Aan Provinciale Staten

GEDEPUTEERDE STATEN

Datum : 22 mei 2014
Briefnummer : 2014-18.951/21/A.8, VV
Zaaknummer : 517211
Behandeld door : Stuij E.F.W.
Telefoonnummer : (050) 316 4509
E-mail : e.f.w.stuij@provinciegroningen.nl
Antwoord op :
Bijlage : 1
Onderwerp : Tussenstand tracébesluit, inrichtingsplannen,
omgevingsvergunning Helperzoomtunnel - Zuidelijke Ringweg

Motie ZRG aansluiting Hereweg

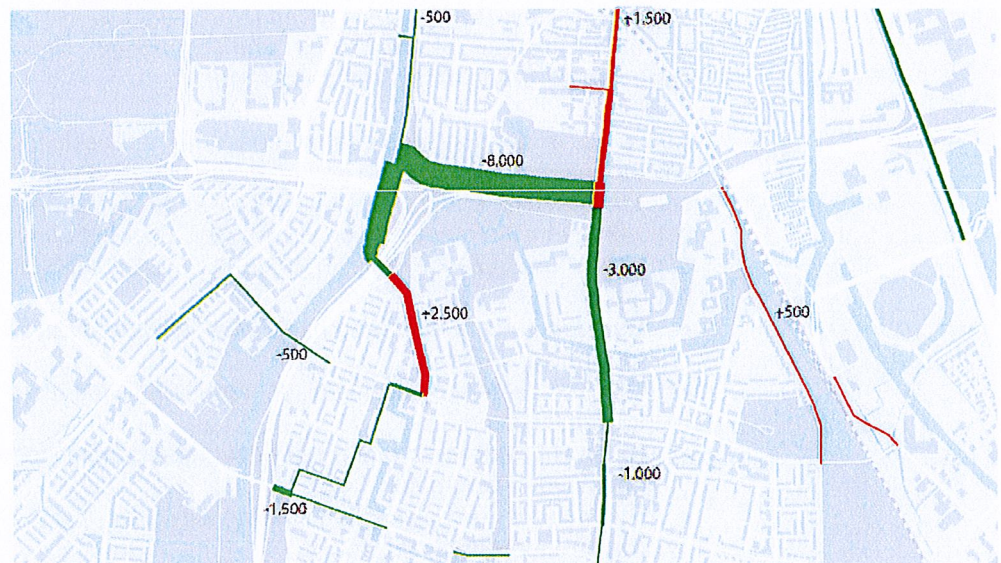
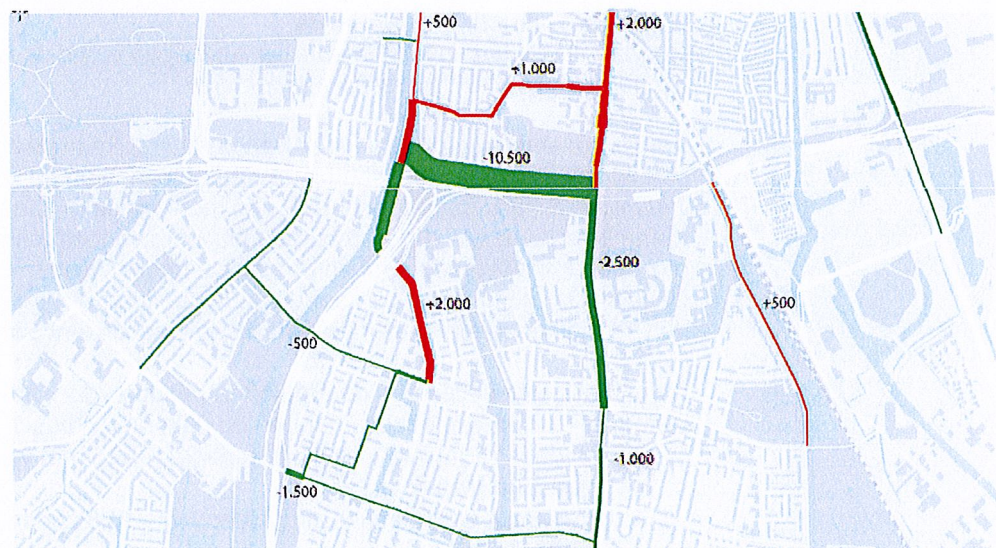
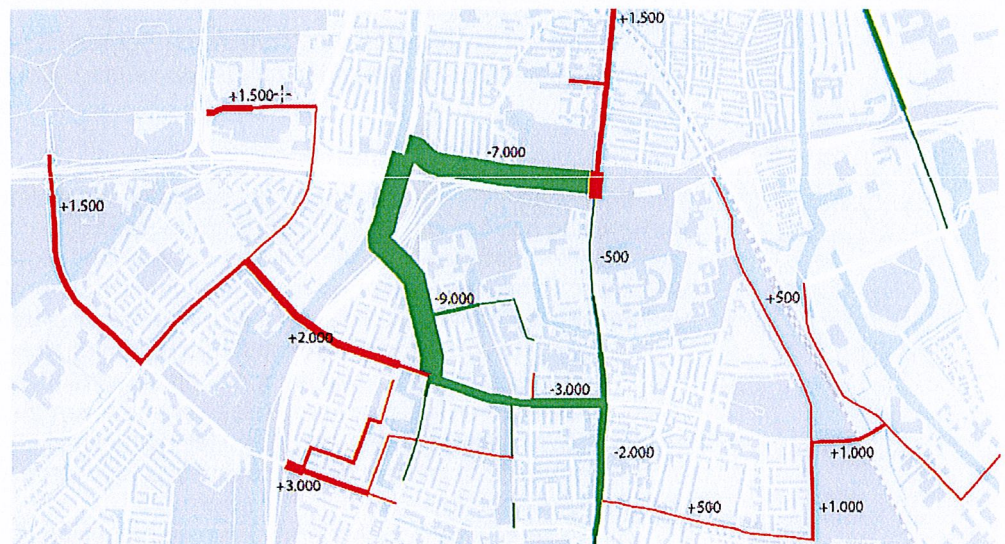
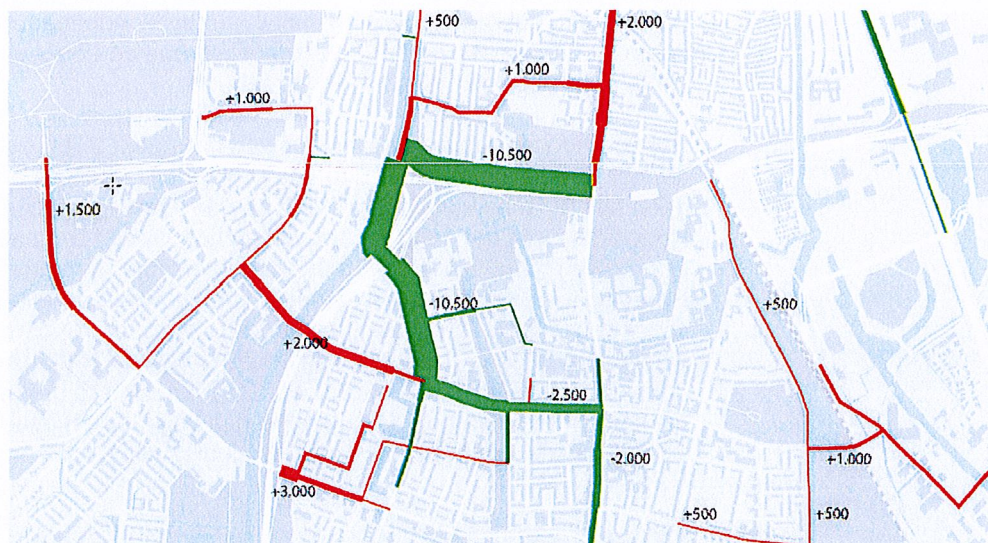
De raad is van mening dat directe aansluitingen vanaf de Hereweg in westelijke richting op de A7/N7 wenselijk kunnen zijn.

Van de vier alternatieven hebben de varianten 1 en 2 voor ons een onacceptabele consequentie: aanzienlijk meer verkeer bovenop de toename van verkeer in de Vondellaan. Het aantal verkeersbewegingen zou dan op het drukste deel tot 13.500 toenemen, ten opzichte van 3.500 zonder project. Wij zijn van mening dat

Het verwijderen van de verbindingsweg bij variant 2 (en ook bij 4), betekent ook dat het verkeer op de zuidelijke ringweg vanuit Drachten en vanuit Hoogezand geen directe aansluiting meer heeft op de Hereweg. Verkeer vanuit Drachten en Hoogezand kan het centrum dan alleen nog via het Emmaviaduct en de Europaweg bereiken, en heeft daarmee een ingang minder dan nu het geval is. De Hereweg is bij het laten vervallen van de nieuwe verbindingsweg voor het verkeer vanaf de zuidelijke ringweg alleen bereikbaar door 'rondjes' te rijden op de weefvakken tussen de Brailleweg en de Hereweg. Het Julianaplein en de aansluiting Vondellaan/Centrum worden hierdoor erg gevoelig voor verstoringen, die snel tot terugslag op de zuidelijke ringweg kunnen leiden. Gezien de centrale verdeelfunctie van het Julianaplein is dit niet wenselijk.

Varianten 3 en 4 leveren naast een gedeeltelijke aansluiting op de ring (A28) voor de Hereweg ook een ontlasting voor de Vondellaan op en maken dit interessante alternatieven. Het (gedeeltelijk) afsluiten van de Vondellaan, zoals bij variant 3 leidt weliswaar tot minder verkeer op de Vondellaan, maar zorgt echter voor meer verkeer in gebieden die in onze ogen juist niet extra belast moeten worden.

Uit verkeerskundig onderzoek blijkt dat de vier onderzoeksvarianten deels aan de gestelde doelen voldoen, maar dat zij op andere plekken op het onderliggend wegennet meer verkeer veroorzaken. Bestuurlijk vinden wij deze consequenties onacceptabel of onvoldoende opwegen tegen het beperkte voordeel om de vanaf de Hereweg de A28 te bereiken. Immers: de verbindingsweg biedt een aansluiting naar de A28 en de N7. Gelet op met name de verkeerskundige overwegingen is besloten de variant niet nader uit te werken en niet op te nemen in het concept Tracébesluit.

Motie Onderzoek oplossend vermogen verlagen ontwerpsnelheid

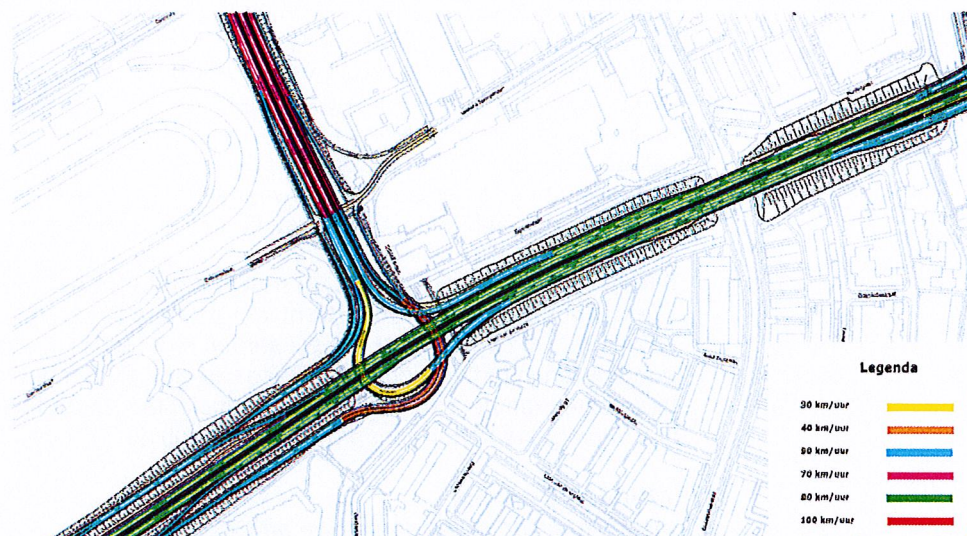
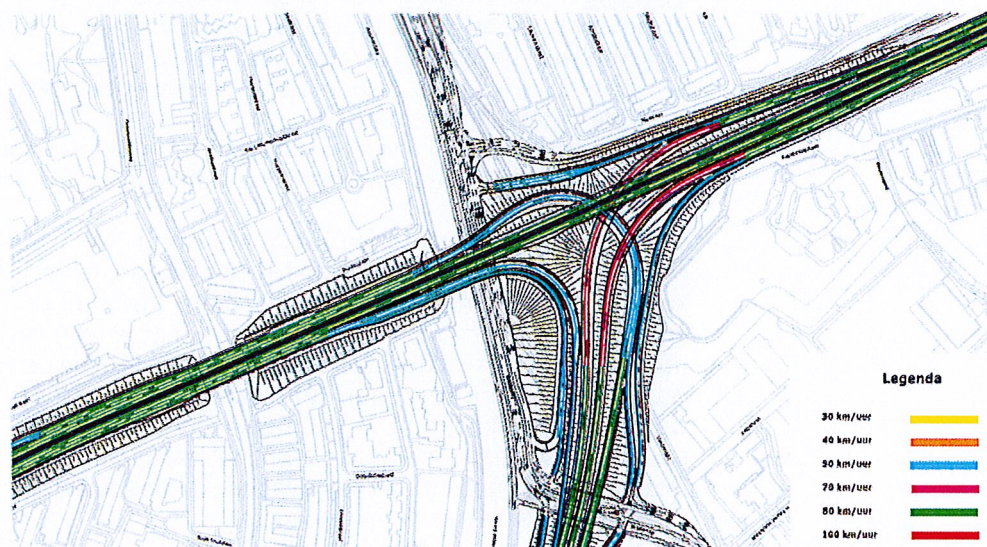
De raad is van mening dat onderzocht moet worden welk oplossend vermogen het verlagen van de snelheid heeft ten aanzien van nog aanwezige deelproblemen op relevante schakels, te weten de afrit A28 ter hoogte van de Van Edenstraat, opschuiven Maaslaan en eventuele aansluiting Hereweg in relatie tot de Vondellaan (Hereweg-variant).

Antwoord: de zuidelijke ringweg is ontworpen volgens een ontwerpsnelheid van 80 km/uur. Een lagere ontwerpsnelheid voor het gehele tracé, bijvoorbeeld van 50 km/uur, past niet bij de status van de A7/N7 als autoweg. Dit betekent echter niet dat overal een snelheid van 80 km/uur haalbaar is. Het is op grond van de ontwerprichtlijnen gebruikelijk dat de verbindingbogen tussen hoofdwegen een lagere ontwerpsnelheid hebben. Bij een ontwerpsnelheid van 80 km/uur op de hoofdrijbaan geldt normaal gesproken een ontwerpsnelheid van 70 km/uur op de verbindingbogen. Vanwege de beperkte ruimte rondom de knooppunten Vrijheidsplein en Julianaplein was er in het OTB-ontwerp al voor gekozen om voor de meeste verbindingbogen een lagere ontwerpsnelheid dan 70 km/uur te hanteren, namelijk van 30 km/uur of 50 km/uur. Hierdoor zijn beide knooppunten compact en beter inpasbaar in de stedelijke omgeving. Alleen de verbindingbogen van A28/Assen naar A7/Hoogezand en vice versa zijn ontworpen op een snelheid van 70 km/uur. Het verlagen van de snelheid heeft hier geen effect op het ruimtebeslag van het knooppunt, omdat deze bogen binnen in het knooppunt liggen. Daarnaast is het gebruikelijk de toe- en afritten te ontwerpen met een snelheid van 50 km/uur. Dat is de snelheid die op het onderliggend wegennet wordt gereden. Deze ontwerpsnelheid is in het ontwerp ook gehanteerd. Het plan komt dus al deels tegemoet aan het voorstel om op bepaalde gedeelten een lagere ontwerpsnelheid aan te houden.
